**Modulo per la presentazione delle
osservazioni per i piani/programmi/
progetti sottoposti a procedimenti di
valutazione ambientale di competen-
za statale**

Il/La Sottoscritto/a _____ Comitato di Quartiere di Boccaleone (BG)

PROGETTO DEFINITIVO NUOVO COLLEGAMENTO FERROVIARIO STAZIONE DI BERGAMO – “AEROPORTO ORIO AL SERIO” (Codice procedura 5609)

Ferrovia progetto RFI (rendering eseguito dai tecnici del comitato)

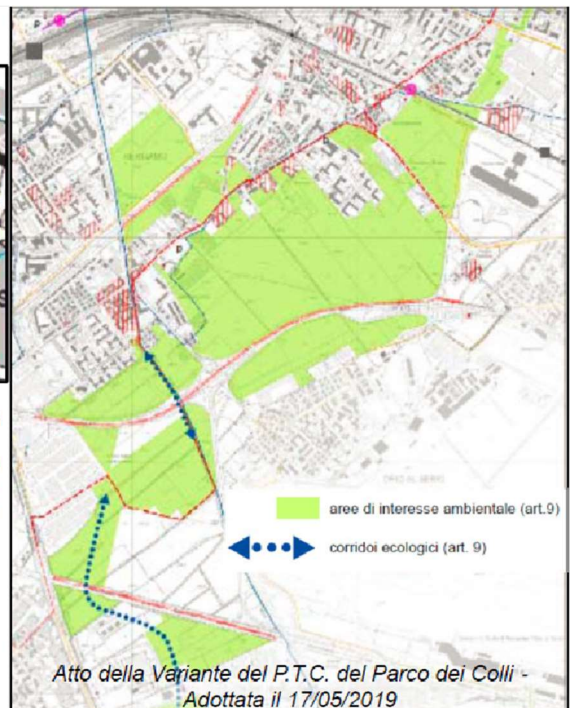
Nel tratto in cui la ferrovia si insinua nel quartiere di Boccaleone (quasi 1 km) **verranno installati pannelli fonoassorbenti alti oltre 7 metri che divideranno in due un quartiere di oltre 7.000 persone**, il più abitato di Bergamo; **verrà chiusa una strada, via Recastello**, ad elevato transito veicolare e pedonale, **unico collegamento diretto tra Boccaleone "vecchia" e la parte nuova**, oltre a essere anche la strada più utilizzata per raggiungere Borgo Palazzo.

Per consentire il quadruplicamento verrà abbattuta temporaneamente la passerella sopra la ferrovia che dovrà essere ricostruita più larga e, soprattutto, più alta per superare i pannelli. Le due parti del quartiere resteranno isolate per anni, almeno per tutta la durata del cantiere. Al momento non vi sono collegamenti alternativi, né pedonali né viari.

Il progetto RFI creerà la grave e irreversibile frattura del quartiere di Boccaleone con servizi sociali, scolastici, religiosi, commerciali che non saranno più fruibili come lo sono oggi soprattutto dalle persone più anziane e dai bambini che ancora non si muovono in autonomia, **verrà costruita una grande barriera architettonica**; si avranno pesanti ripercussioni di traffico durante e dopo i lavori e **verrà "ferita" la cintura verde, inserita nel Parco dei Colli.**

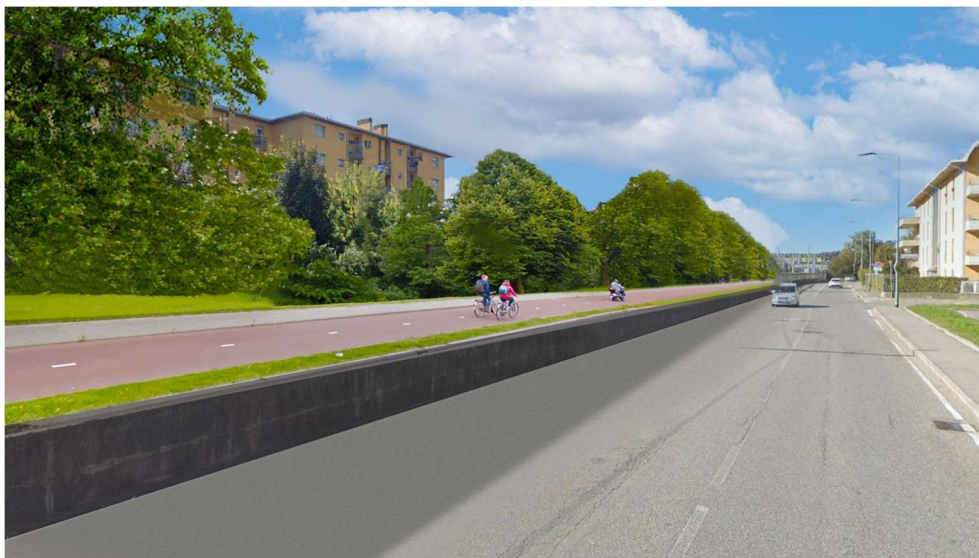
Con il progetto RICUCIAMO il Comitato di quartiere di Boccaleone propone il semi-interramento della linea ferroviaria che consentirà:

- la riunione di due parti del quartiere, Boccaleone e Clementina;
- di evitare il degrado e l'insorgere di situazioni di disagio e pericolo;
- l'abbattimento di ogni barriera architettonica;
- il mantenimento del transito veicolare in via Recastello;
- il rispetto della cintura verde a sud di Bergamo.

Con il progetto RICUCIAMO i costi di interrimento non verranno triplicati, ma vi saranno risparmi progettuali ed economici perché non sarà necessario:

- installare nel quartiere di Boccaleone pannelli divisorii lungo l'asse ferroviario alti oltre 7 metri per quasi 1 km;
- chiudere il transito in via Recastello;
- costruire la passerella di oltre 8 metri sopra la ferrovia;
- costruire il sottopasso ciclo-pedonale in via Recastello;
- costruire un sottopasso veicolare per collegare la Fiera con Borgo Palazzo;
- costruire il viadotto ferroviario in via Lunga;
- concentrare il traffico veicolare in via Rovelli, Gasparini, via Rosa e via Isabello, strade dove insistono ben quattro edifici scolastici (scuole materne e elementari).

Progetto ricuciamo su passaggio a livello via Recastello

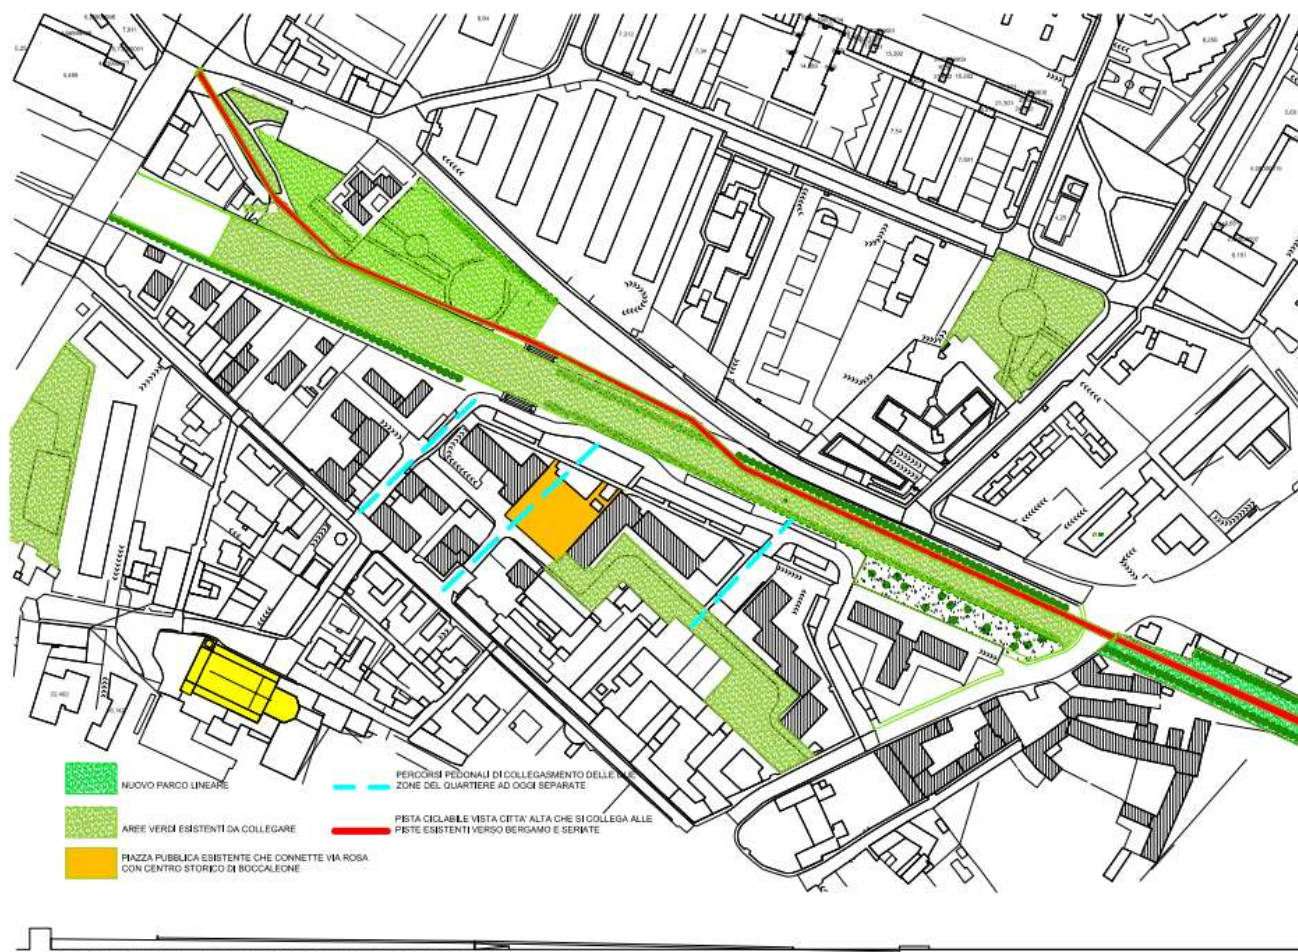
- fare un semi-interramento, quindi appena dopo il cavalcavia ci sarà una galleria in rilievo che scende fino a sottopassare la via Recastello, dove oggi c'è il passaggio a livello, in questo modo dopo 300 metri la ferrovia si sarà abbassata circa 4 metri (esiste già sotto il cavalcavia un abbassamento di quasi 1 metro), a questo punto si possono creare delle rampe e delle scalinate per salire su questo parco/piazza lineare in leggera pendenza 1,25%, e più ci si avvicina all'attuale passaggio a livello più lo scavalco da una parte all'altra sarà più facile, in questo modo si evitano le spese, preventivate nel progetto di RFI:

- passerella (stimato dal Comune nel progetto "Legami urbani" 1,5 milioni di euro);
 - sottopasso alla fiera (stimato dal Comune 6 milioni di euro) se la ferrovia è in trincea la si può superare con un semplice scavalco a quota terreno;

Planimetria Progetto ricuciamo

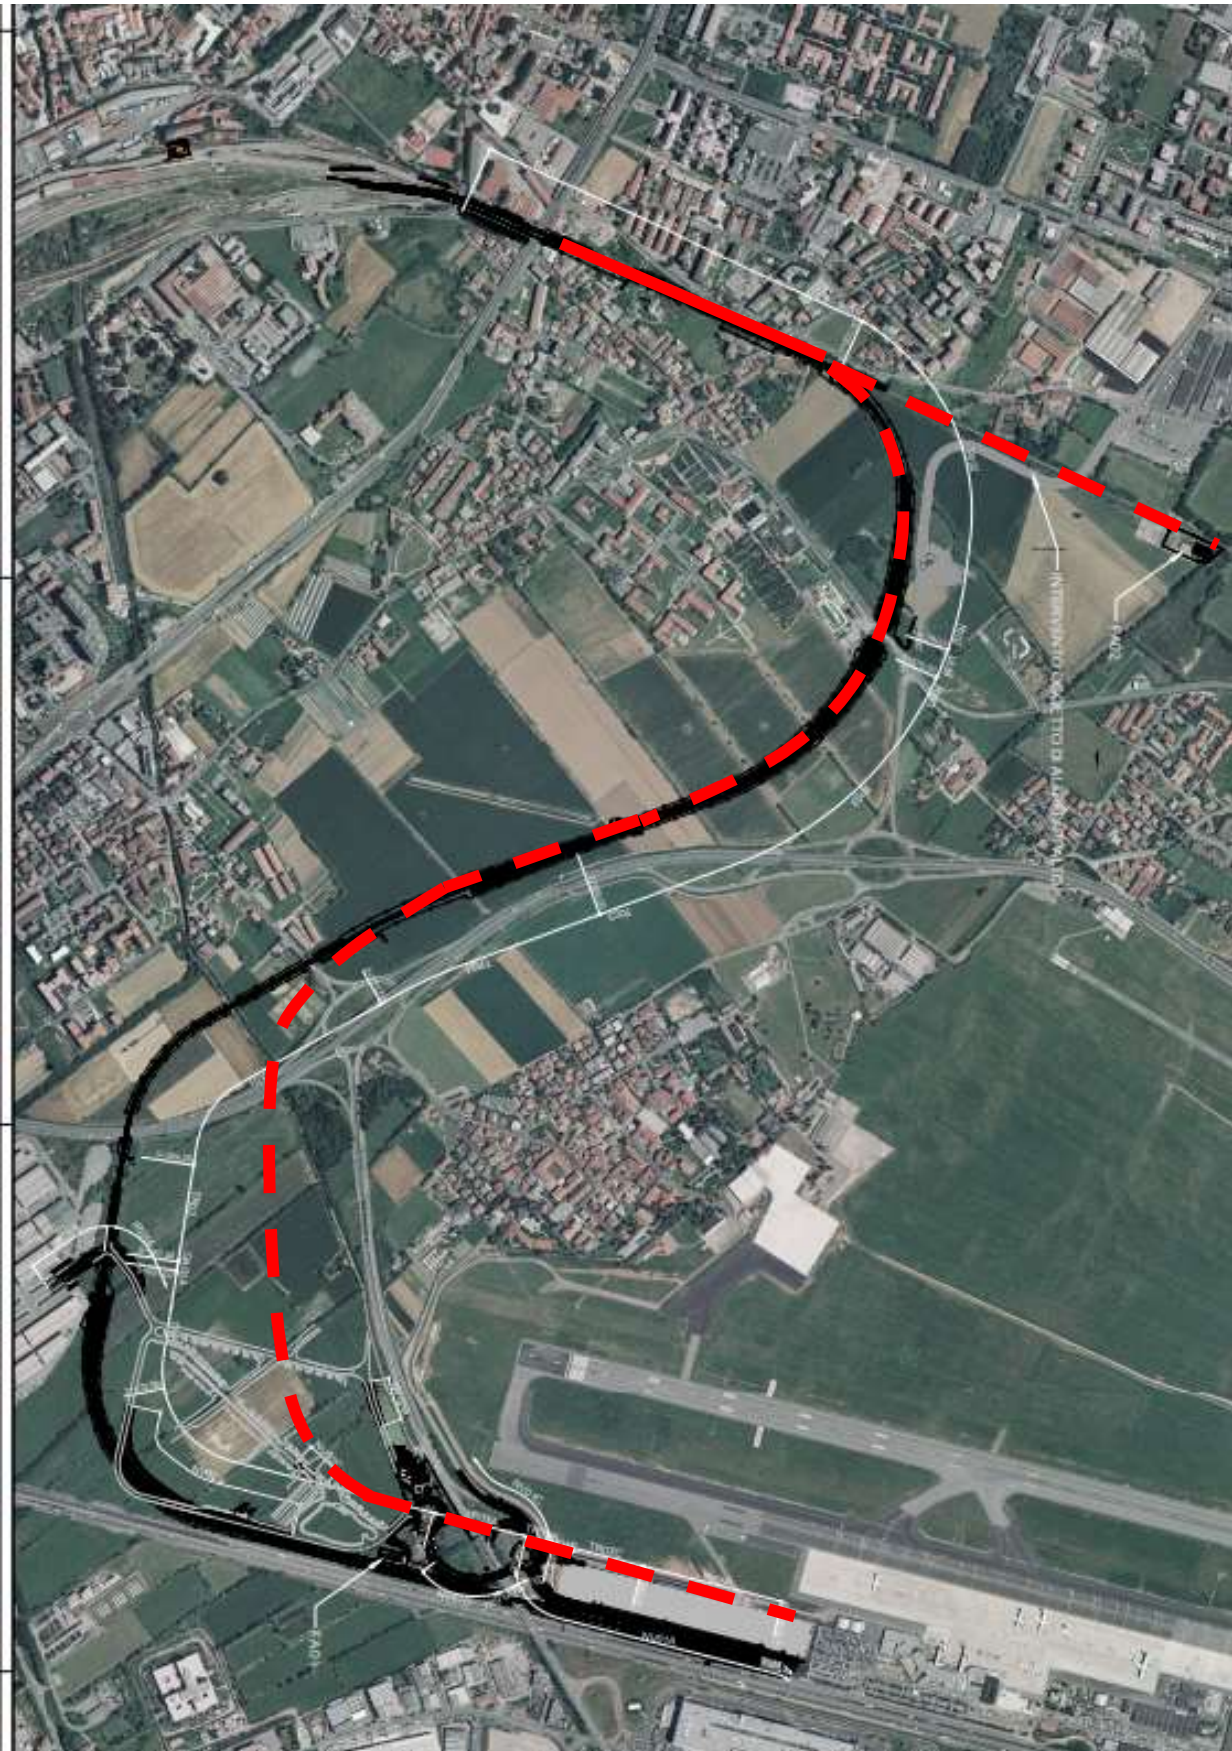
In un primo momento il Cdq di Boccaleone aveva pensato ad un parco lineare orizzontale sopra la ferrovia, dopo le analisi fatte, dal Comune e da RFI (tramite una lettera indirizzata al Comune di Bergamo), sul rischio di sicurezza delle fondazioni del cavalcavia, viste le Osservazioni del Comitato Provinciale per l'abolizione delle Barriere Architettoniche, anche loro preoccupati per la separazione del quartiere, abbiamo ripensato in parte il progetto, in sintesi:

- barriere fono assorbenti (stimate da RFI 2,7 milioni di euro);
- fare trincea con muri contro terra, continua fino all'aeroporto per impattare il meno possibile, in questo modo si evitano le spese:

- viadotto su via Lunga, molto impattante (stimate da RFI 1,3 milioni di euro);
 - si può prevedere una fermata Fiera interrata con rampe e scale di risalita;

- non fare la galleria per cono di volo, perché se già tutta interrata in trincea non è necessaria per la sicurezza degli aerei (solo una parte per bypassare via Orio) e queste spese di copertura usarle per coprire l'abbassamento su via Rovelli per realizzare la piazza/parco lineare;
